Giudizio n° 3309 del 10/12/2020

Oggetto: Studio Preliminare Ambientale per Verifica di Assoggettabilità a VIA

TECNOAMBIENTE COSTRUZIONI S.R.L.S. - IMPIANTO DI RECUPERO DI RIFIUTI INERTI NON PERICOLOSI PER UN QUANTITATIVO SUPERIORE A 10 TON/GIORNO

RISCONTRO AL GIUDIZIO N. 3257 DEL 06/10/2020

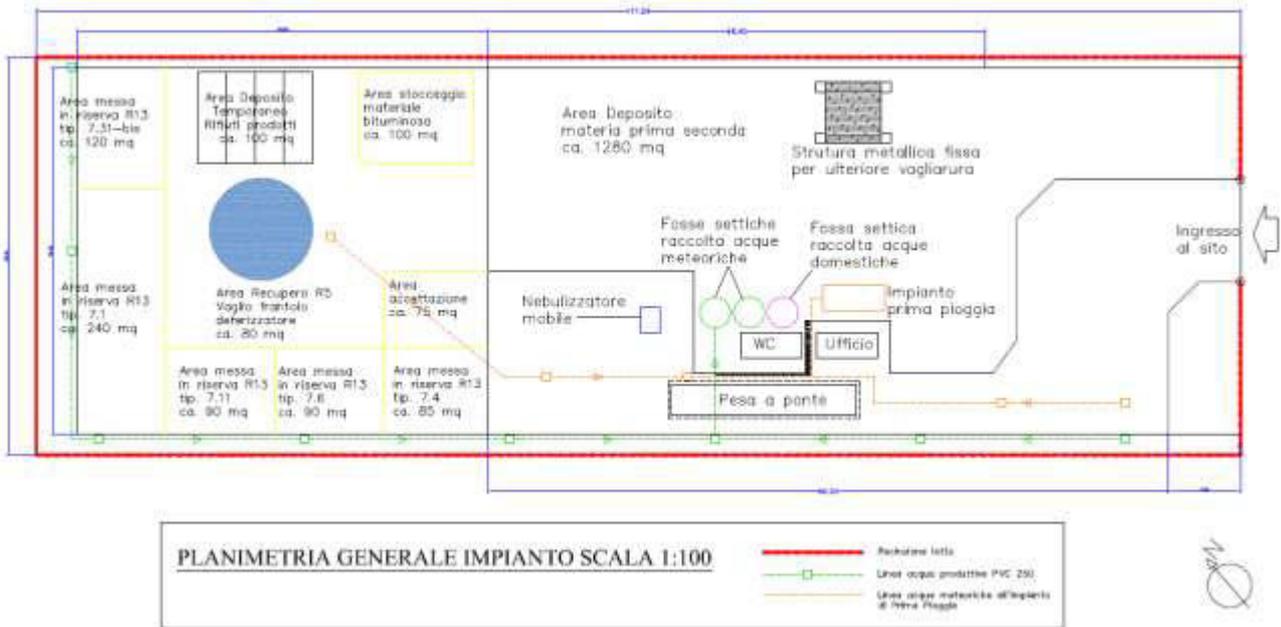
2. Occorre individuare in maniera univoca la particella catastale oggetto di intervento, riportandone anche l’esatta estensione planimetrica

Il proponente **allega planimetria catastale** aggiornata con evidenza della particella corretta e dichiara che la particella di riferimento è la n. 4284 Foglio 14 sezione censuaria Comune di Mozzagrona (CH).

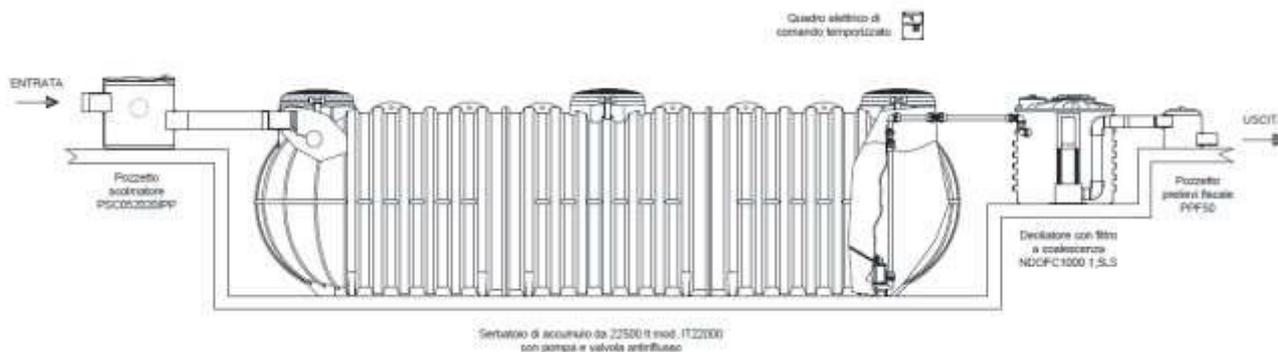
5. Occorre aggiornare la quantità istantanea di messa in riserva, tenendo conto dei criteri di valutazione delle emissioni diffuse riportate all’interno della DGR 599/2019 che prevede che l’altezza massima dei cumuli è stabilita in 3 metri

Il tecnico dichiara che viene considerata la capacità istantanea di messa in riserva calcolata su 100 mq per 500 t e ribadisce che l’altezza del relativo cumulo non può essere pari a 5 m, poiché 500 t non corrispondono a 500 mc, bensì a 300 mc, quindi dichiara che **l’altezza del cumulo sarà pari a 3 m.**

● Nebulizzatore fisso perimetrale

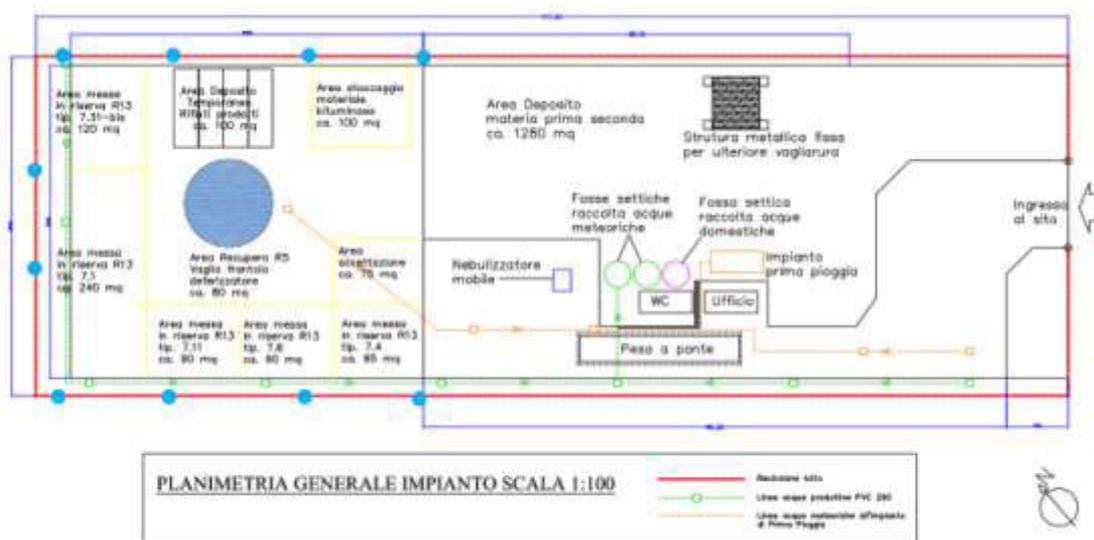
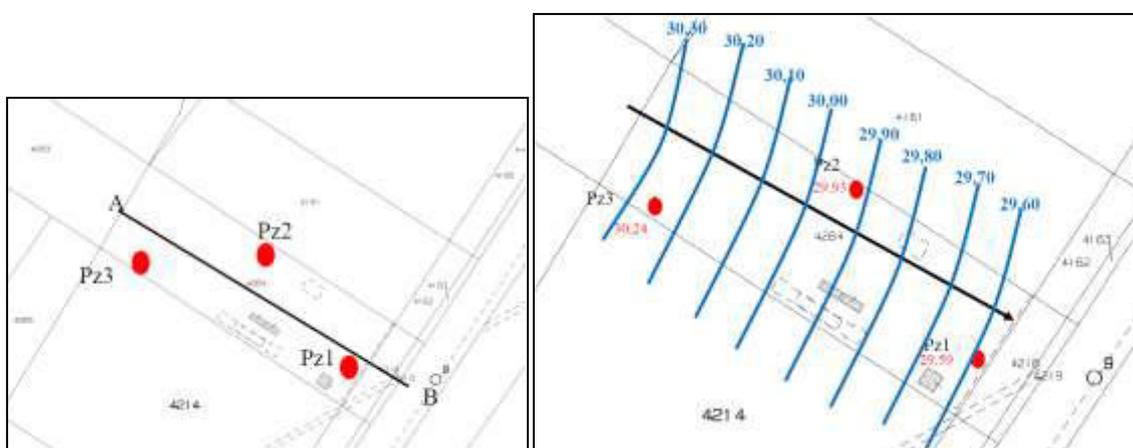
8. Inoltre, in caso l'acqua raccolta non sia sufficiente, occorre chiarire la fonte di approvvigionamento per la nebulizzazione dei cumuli e delle vie di transito. A tal proposito, si dovrà fornire una planimetria che dia evidenza della copertura con nebulizzazione fissa e mobile di tutte le aree a rischio di diffusione di materiale polverulento

Il risposta a tale punto il tecnico **allega il contratto con SASI SPA**, per approvvigionamento della risorsa idrica, e la planimetria con indicazione del nebulizzatore mobile (ciclone con relativa scheda tecnica), e la rete di nebulizzazione fissa perimetrale all'area di messa in riserva.

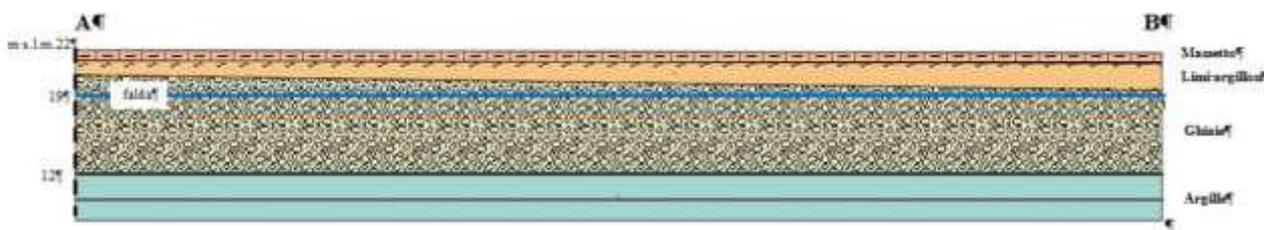
9. Considerato che l'area in esame presenta un alto grado di vulnerabilità della falda (Elaborato 5.4 al PTA della Regione Abruzzo), è necessario integrare la relazione geologica sito specifica con la realizzazione di almeno un piezometro al di sotto del sito in oggetto che raggiunga il substrato argilloso. Nello stesso dovrà essere misurata la soggiacenza della falda

In detta relazione vengono riportati i **sondaggi** eseguiti sul sito in esame, in numero di tre, i quali sono stati successivamente **attrezzati a piezometro** spinti a profondità di 12 m (PZ1) e 9 m (PZ2 e PZ3).

Il tecnico riporta in planimetria l'ubicazione dei piezometri, l'andamento della falda (NO – SE verso il fiume Sangro) e la tabella riassuntiva con la soggiacenza rispetto al p.c.

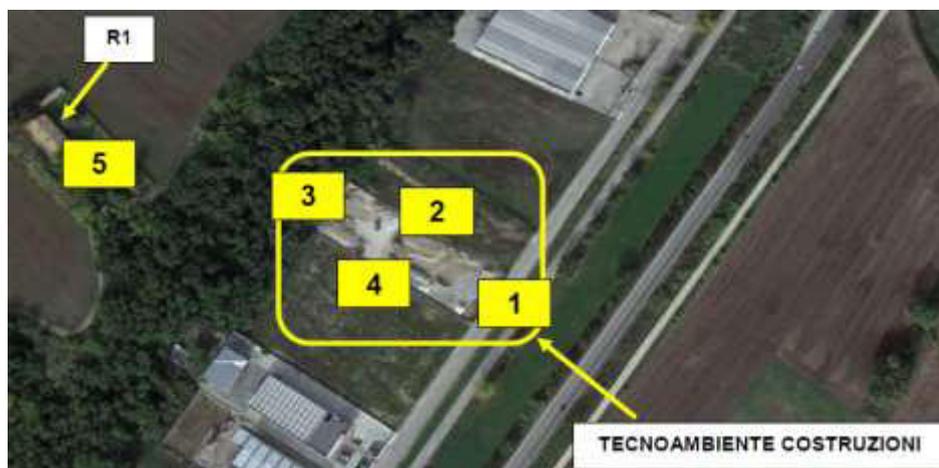
10. Aggiornare la valutazione di impatto acustico con misure attuali e effettuare la valutazione previsionale sulla base dei dati di potenze sonore desunti dalle schede tecniche di tutte le apparecchiature, aggiornando di conseguenza tutti i calcoli previsionali degli impatti acustici nel rispetto della normativa vigente

Il tecnico riporta l’individuazione su ortofoto dell’impianto e del recettore (R1) ed attribuisce i limiti di Classe II per il ricettore R1 e Classe IV per l’impianto.
